島根原子力発電所2号炉新規規制基準への 適合性に関する取りまとめ概要（案）

令和3年11月

鳥取県原子力安全顧問会議

図5-2 制震装置の外観及び構造

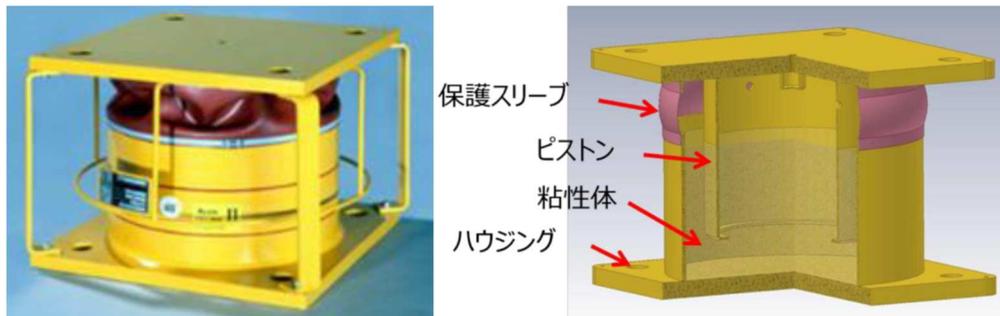
基準地震動が600ガルから820ガルに大きくなったことにより、配管への耐震補強が必要となり、制震装置（3軸粘性ダンパ）を設置する方針に見直した。

図5-5 発電所沖の防波堤（2堤）

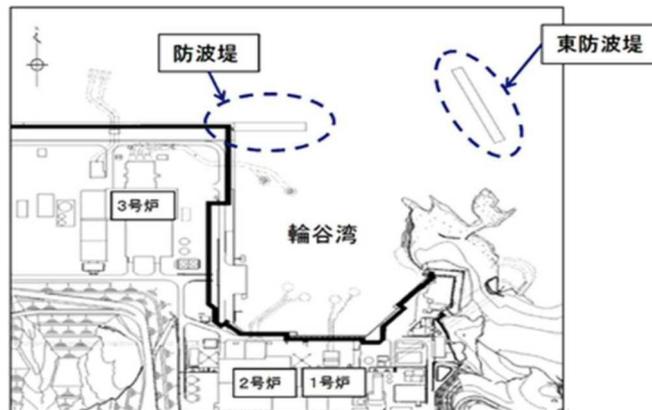
発電所沖に設置された防波堤と東防波堤が地震によって損傷した場合の津波高さへの影響等が論点となり、基準津波による評価水位を当初の9.5mから11.6mに引き上げた。

図5-6 ケーソンの耐震補強（イメージ）

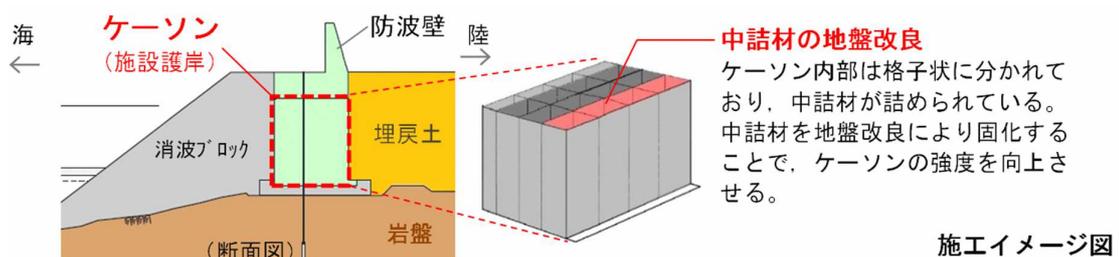
また、防波壁の耐震性、津波の障壁となる防波壁両端の地山の健全性、防波壁へ衝突する津波漂流物の選定等が論点となり、以下の対策を講じることとなった。

①防波壁の基礎としている既設の施設護岸（ケーソン）について、耐震性を満たさない可能性が否定できないため、ケーソンに対して耐震補強を行う。

図5-7 防波壁西端部の地山の表層土撤去範囲

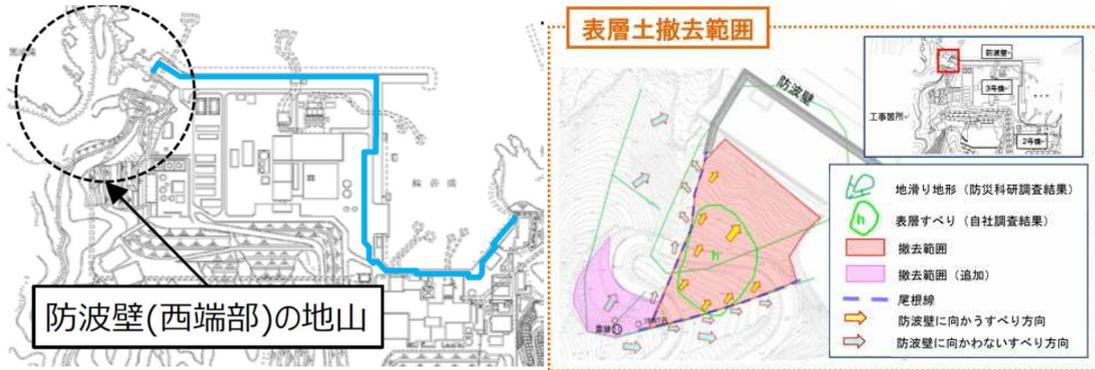
②防波壁両端とつながる地山は津波防護上の障壁となっており、基準地震動及び基準津波に対する健全性を確保している。しかし、西端の地山において地すべりが発生する可能性を完全には否定できないため、岩盤部までの表層土を全て撤去する。

図5-8 漂流物対策工（イメージ）

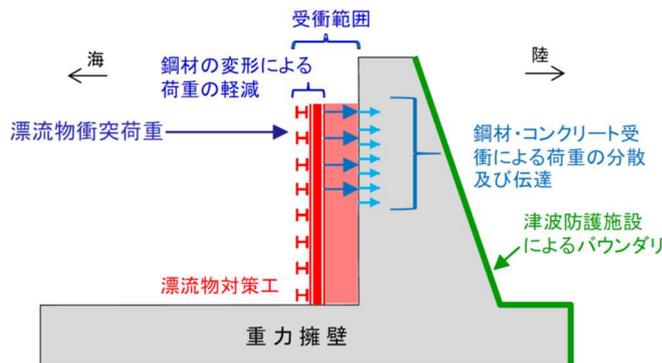
③防波壁に衝突する漂流物として想定する漁船について、航行不能となる可能性や操業地域の不確かさを踏まえて、近隣の漁港で最大の漁船である総トン数19トンの漁船までを対象とすることにしたため、防波壁に漂流物対策工を施す方針を示した（漂流物対策工の仕様は設工認で決定する）。

図5-1-1 飛来物への対策（竜巻防護ネット）

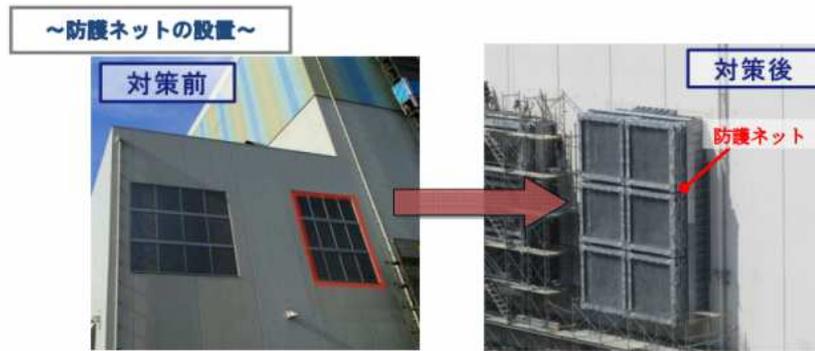
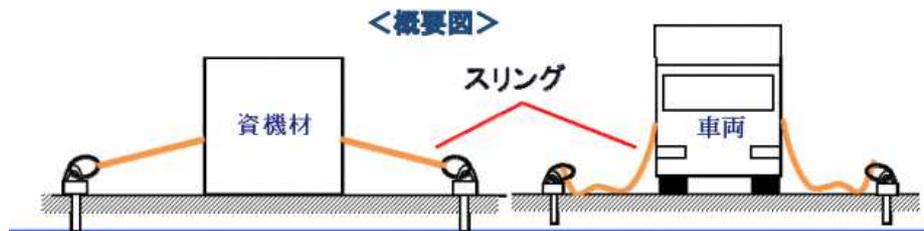
また、竜巻飛来物が2号炉に衝突することを防ぐ障害物として、廃止措置中の1号炉を扱うか否かが論点となり、1号炉の建物を障害物とせず飛来物発生防止対策（固縛や車両の退避）を行うエリアを広げた。

図5-20 高圧・低圧注水機能喪失の炉心損傷防止対策

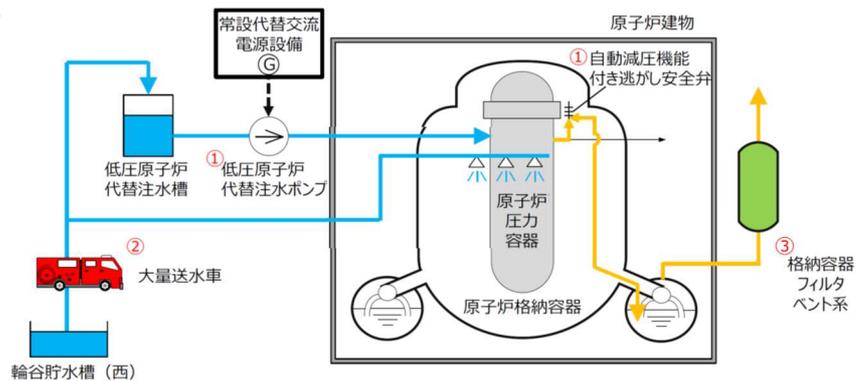
炉心損傷前に外部水源を使った格納容器代替スプレイを実施するかどうか論点となった。外部水源を使った格納容器代替スプレイをした後に炉心損傷が起これば、格納容器内に水が溜まっているため、それ以上の注水ができずに直ちにベントをしなければならなくなることから、炉心損傷後でも注水できるように炉心損傷前の格納容器代替スプレイをできるだけ行わないという方針であった。しかし、炉心損傷防止に全力で取り組むべき段階に炉心損傷後のベントのことを考えて有効な対策であるスプレイをしないという方針は本末転倒であるとの指摘があり、炉心損傷前から格納容器代替スプレイを実施する方針に変更した。

また、フィルタベントの実施条件も論点となった。重大事故時に地震が偶然起こることを想定し、重大事故が起これば、フィルタベントを行う前の格納容器内に水が溜まった状態での荷重と基準地震動による荷重を組み合わせた荷重で耐震評価をすると、ベント管^{*25}の耐震性が確保できないことから、フィルタベント実施前の格納容器内の保有水量を減らすため、フィルタベントの実施条件を外部注水量4,000トンからサプレッション・プール水位4.9m（通常水位+1.3m）に変更した。

図 5-23 格納容器フィルタベント系

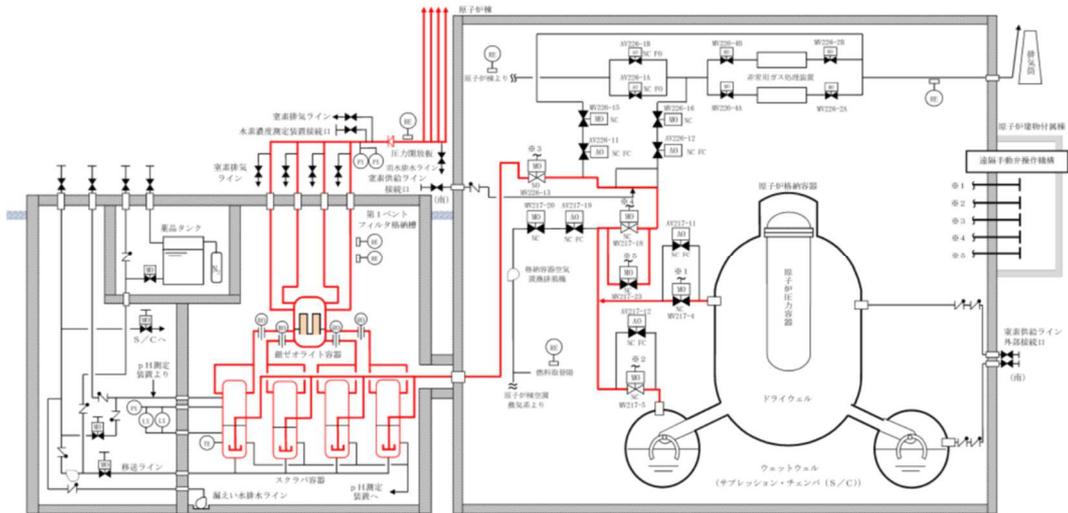
放射性ヨウ素の除去能力が論点となり、放射性ヨウ素の除去能力を向上させるため、機器構成を申請時のスクラバ容器（4つ）のみからスクラバ容器（4つ）＋銀ゼオライト容器（1つ）の2段構成にした。

フィルタベントについては、欧州で約20年の実績があり性能が確認されており、日本でも定期的に性能を確認する方針であることや、銀ゼオライト容器における有機ヨウ素の除去性能について確認した。

さらに、ベント弁は電動弁を採用することで遠隔操作が可能な設計となっているが、万一現場操作となっても遠隔操作治具により温度や放射線量の低いところから人力による弁操作が可能であることを確認した。

図5-25 水素結合装置

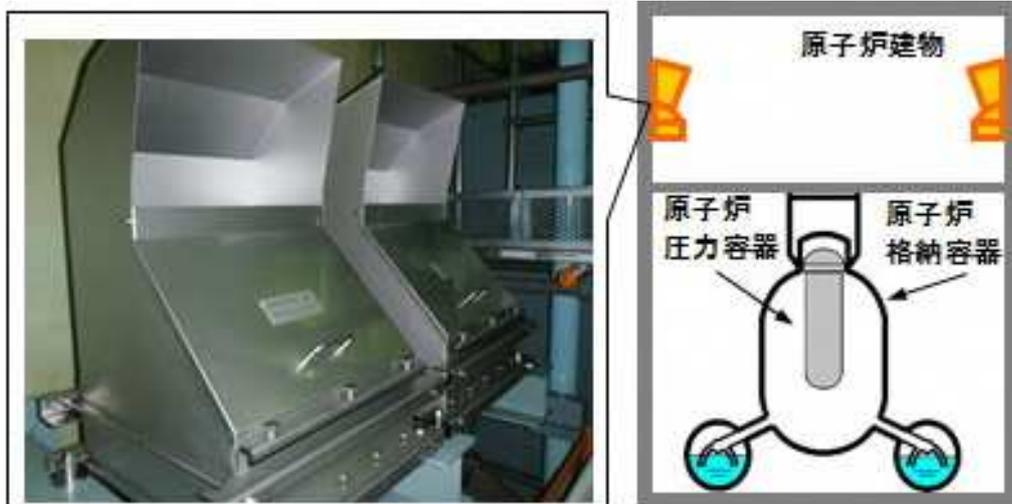
水素結合装置の設置場所が論点となり、設置場所の妥当性を確認した。

水素結合装置については、性能確認を定期的に行うことや設置場所について十分議論がなされていることを確認した。

図5-31 汚染水の外部流出防止対策

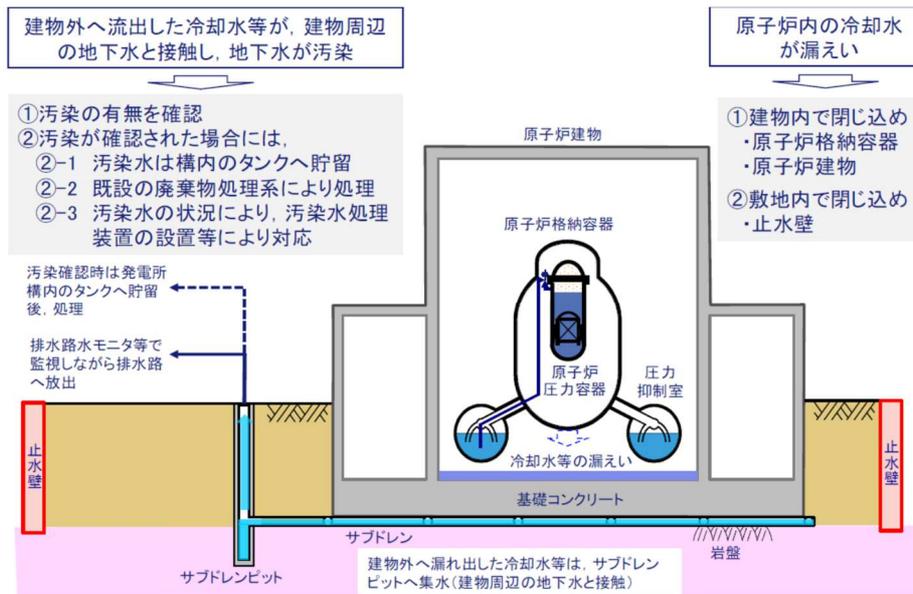
地下水汲み上げによる地下水位の低下が地盤の変形やひずみを引き起こす可能性を指摘し、地下水に伴う建物の浮力低下の影響を考慮して設計していることを確認した。また、地下水には表層と深部の2種類があり、表層の地下水は降水量の影響を強く受けるが、汚染の可能性のある深部の地下水は降水量との関係が弱いこと、揚水井戸での汲み上げは常時行っていること等、汚染水対策の有効性を確認した。
